**Avis/IRSN N° 2017-0393**

**Objet :** Avis relatif à la demande d'autorisation de conditionnement des débris de dissolvant dans des CSD-C selon la spécification 300 AQ 055

**Réf.** Saisine ASN CODEP-DRC-2017-018007 du 1<sup>er</sup> juin 2017

Figure 1 : Etat des lieux des concentrations en précipité MoZr avant et après rinçage basique

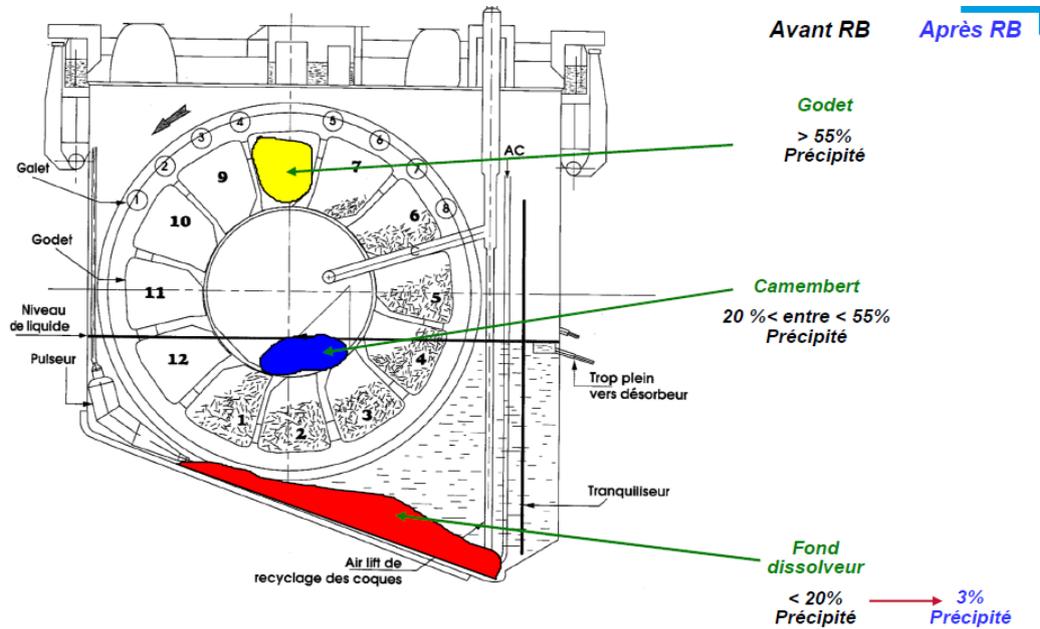
précipité MoZr, les débris prélevés au niveau du godet de la roue du dissolvreur présentent la teneur la plus élevée en Pu (Cf. Figure 1). En outre, le rinçage basique, qui permet l'entraînement d'une partie du Pu vers l'atelier de vitrification, se traduit par une diminution significative de l'activité alpha de l'échantillon prélevé.

Pour évaluer l'impact de l'ajout de 1,6 kg de débris de dissolvant par fût navette sur les paramètres garantis de la spécification 300 AQ 055 (Cf. Tableau 1), AREVA NC retient, pour ces débris, des caractéristiques enveloppes et, en particulier, une teneur en précipité MoZr équivalente à celle observée dans le godet avant rinçage, soit 67 % (Cf. Figure 1). Ces caractéristiques enveloppes conduisent à évaluer cet impact pour un ajout de 15 g de Pu par fût navette, soit environ 10 g par CSD-C. L'IRSN note qu'AREVA NC retient la teneur en précipité MoZr maximale observée et ne prend pas en compte la réduction de cette teneur après rinçage basique. **L'IRSN estime que ces hypothèses, particulièrement enveloppes, permettent la prise en compte des débris de dissolvant extraits mécaniquement, ce qui est satisfaisant au vu de l'impossibilité de discriminer les débris issus d'une simple extraction mécanique de ceux issus d'un rinçage basique dans les bacs d'entreposage.**
